福州闽侯大学城（浦南）110kV 变电站新建工程

关于福州闽侯大学城(浦南)110kV变电站新建工程建筑设计方案评审会

福州闽侯大学城(浦南)110kV 变电站新建工程 项目总平面规划及建筑设计方案评审会 专家组意见

配电装置楼立面图

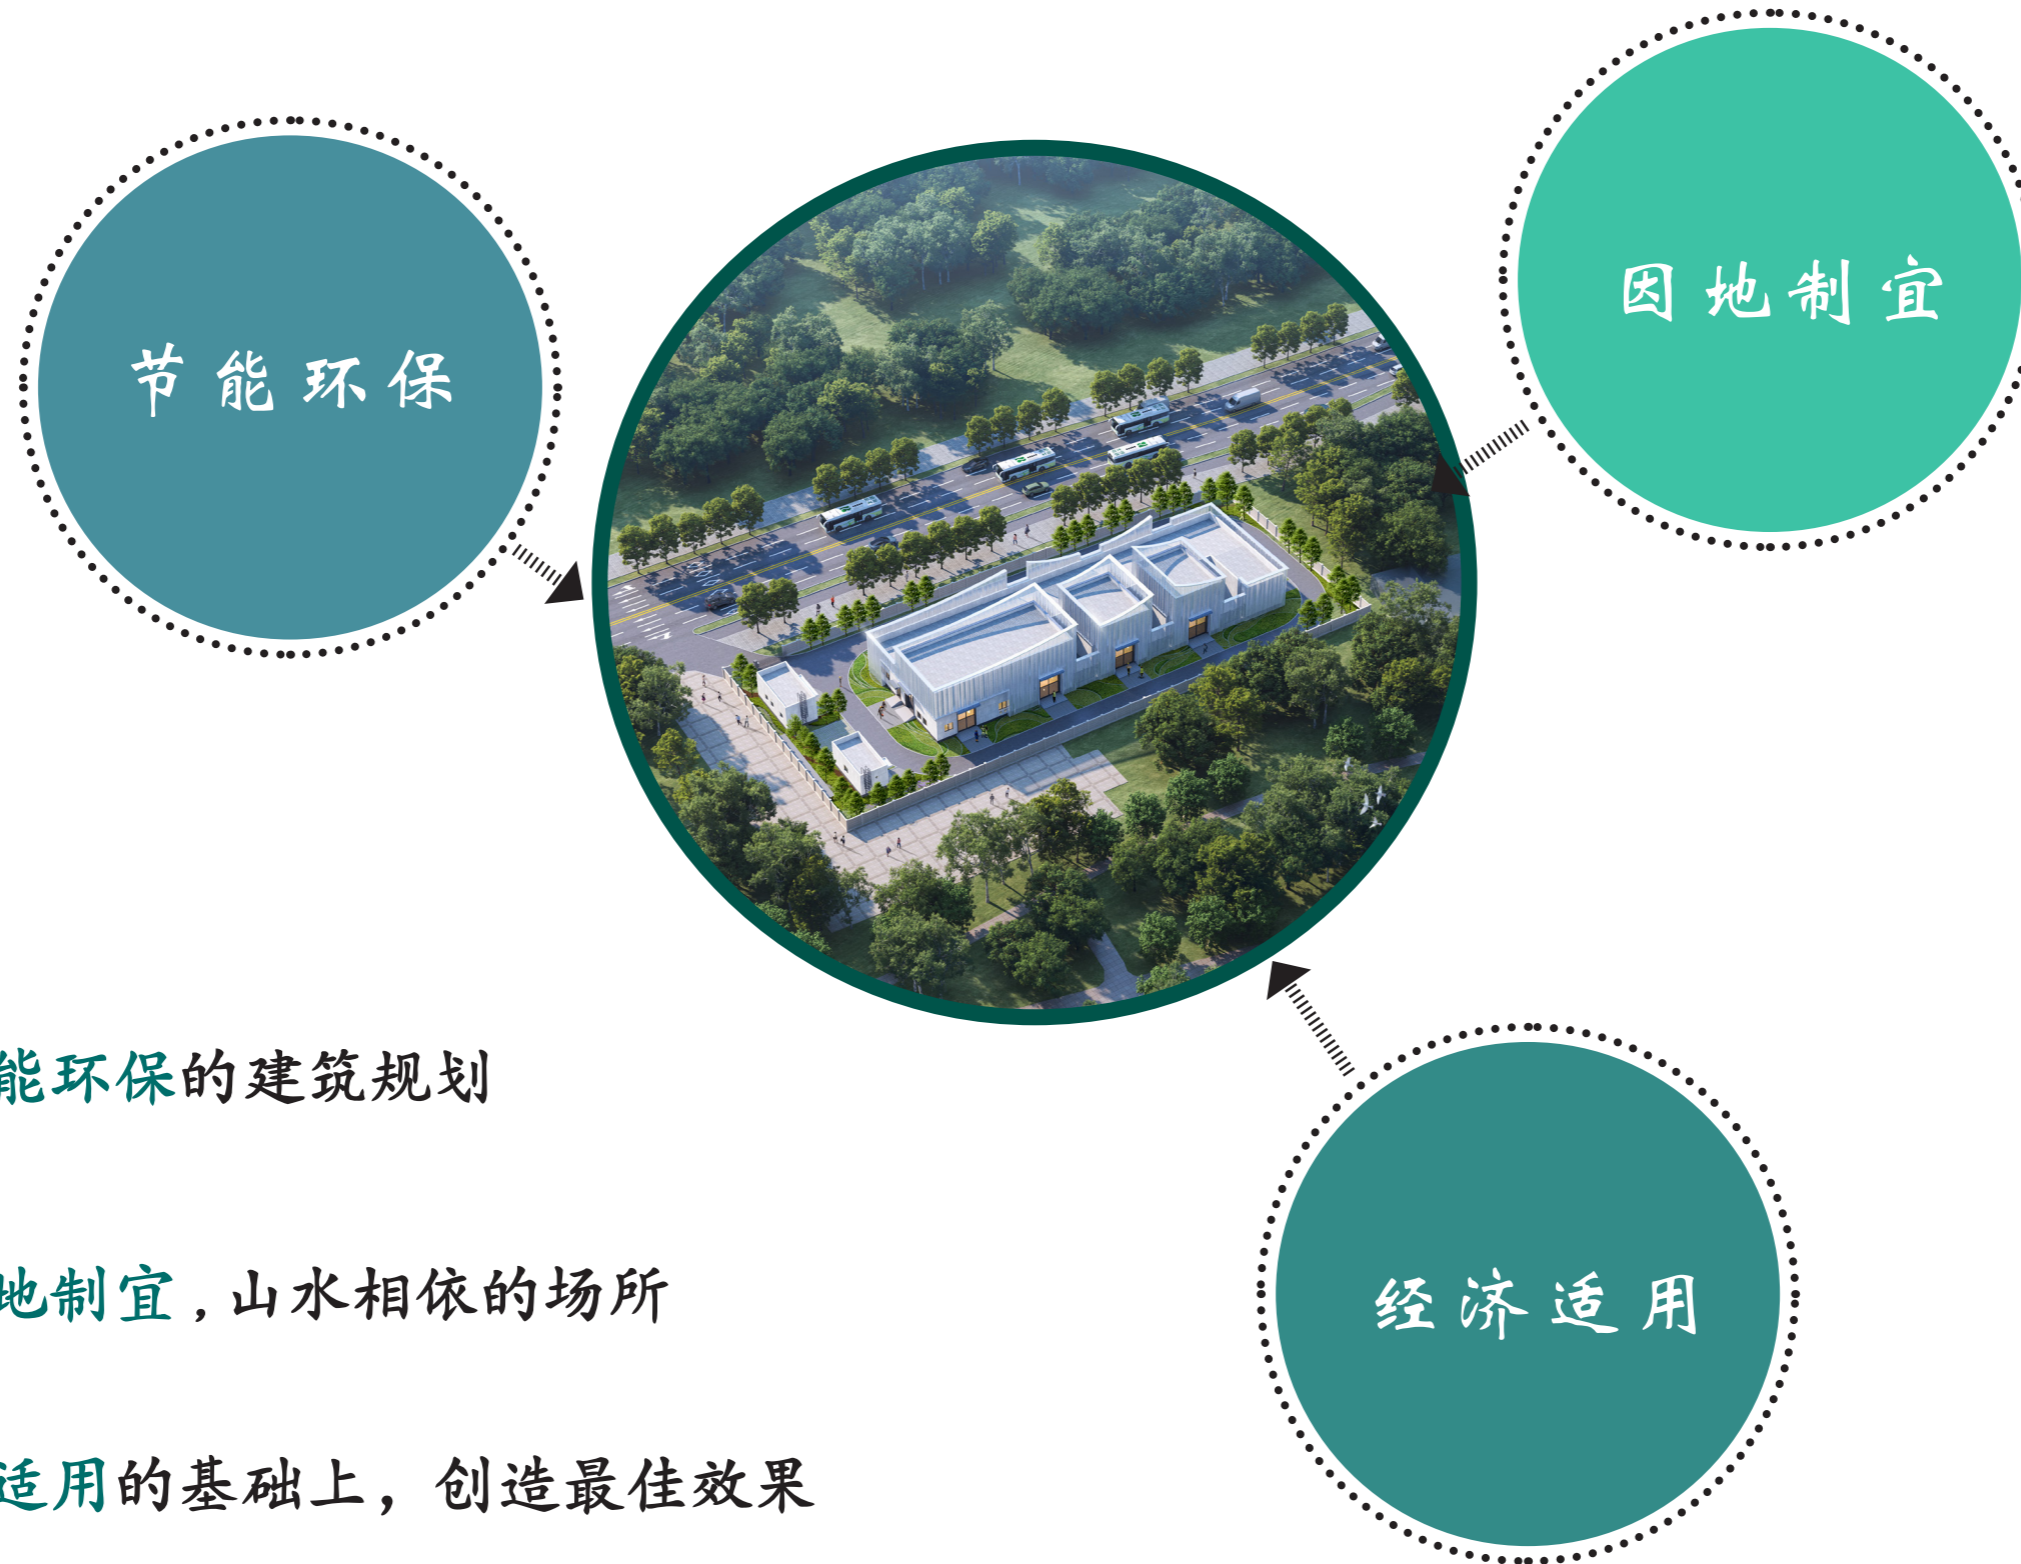
- 1、优化立面和色彩设计，与周边环境协调，减少冲突感。
- 2、按相关规定配置非机动车停车区域，并注明停车面积与停车数量。

项目名称	福州闽侯大学城（浦南）110kV 变电站新建工程	
时间	2026年1月23日（星期五），上午9:30	
地点	县自然资源和规划局 618室（滨江商务中心 C座）	
咨询意见	<p>1. 方案设计文件基本完整，技术路线可行，平面布局合理，具备实施基础。</p> <p>2. 进一步优化建筑立面、建筑色彩，与周边环境协调，提升城市界面品质。</p>	
工作单位		
联系电话

专家(审查)意见	专家(审查)意见答复
<p>1、优化立面和色彩设计,与周边环境协调,减少冲突感。</p> <p>2、按相关规定配置非机动车停车区域,并注明停车面积与停车数量。</p>	<p>1、已对建筑立面及色彩进行优化,与周边环境相协调,减少视觉冲突。</p> <p>2、已按规范设置非机动车停车区域,明确停车面积及停车数量,并在图纸中标注。</p>
